监理工程师通知单

工程名称：宁明桐棉风电场工程

编号：ZHJL-JLTZ-015

主题：关于 6#风机基础钢筋绑扎相关事宜

6#风机基础钢筋

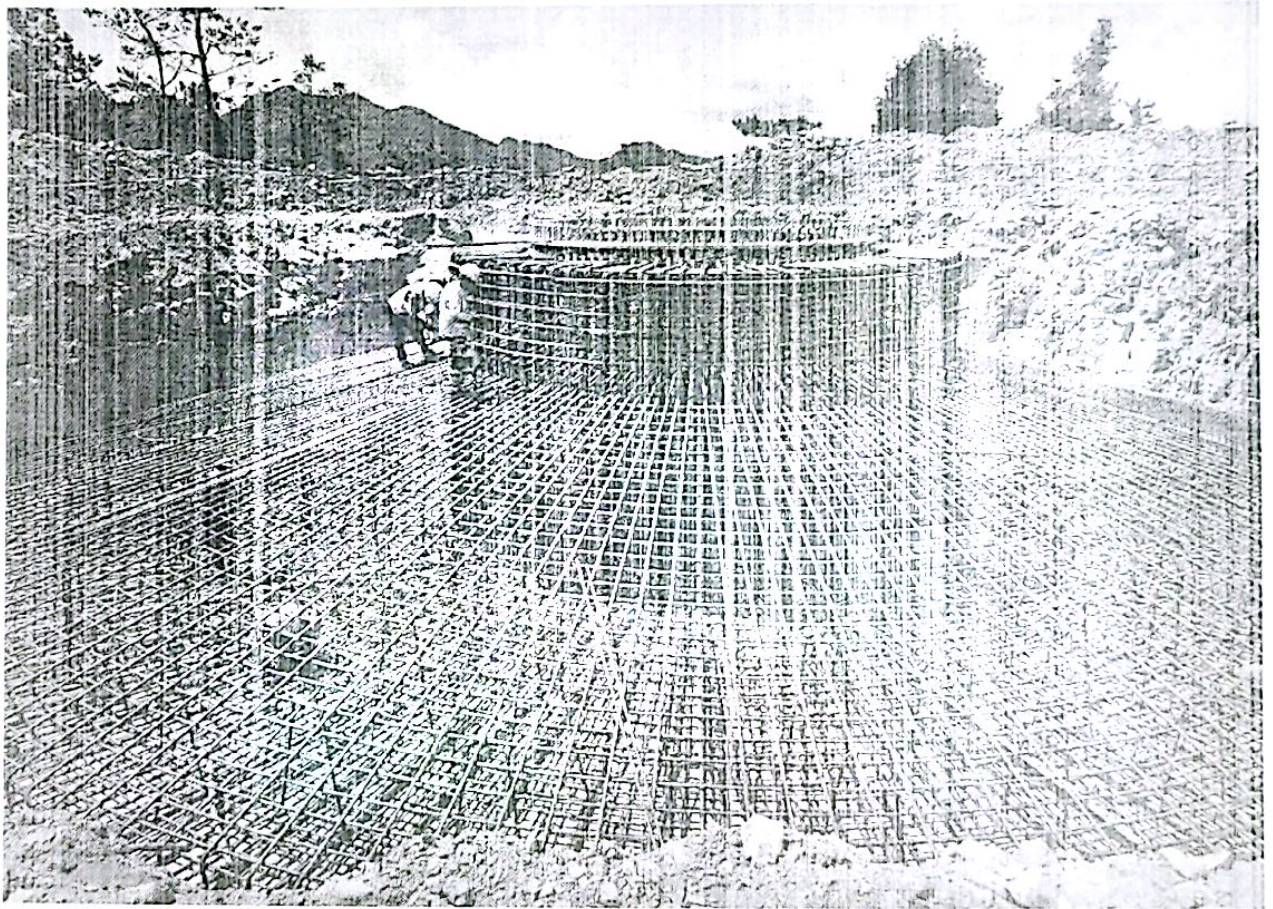
- 1、基础⑬号钢筋未按图纸要求两两并筋。
- 2、基础钢筋⑭、⑮号钢筋现场螺旋式绑扎，未一圈一圈绑扎，且未按图纸要求采用机械连接（直径 25 及以上钢筋机械连接）。

针对以上问题，要求各级技术人员交底明确、施工过程中跟踪到位。现要求你单位按图纸要求进行整改，基础钢筋隐蔽验收前整改完成。（后附图片）
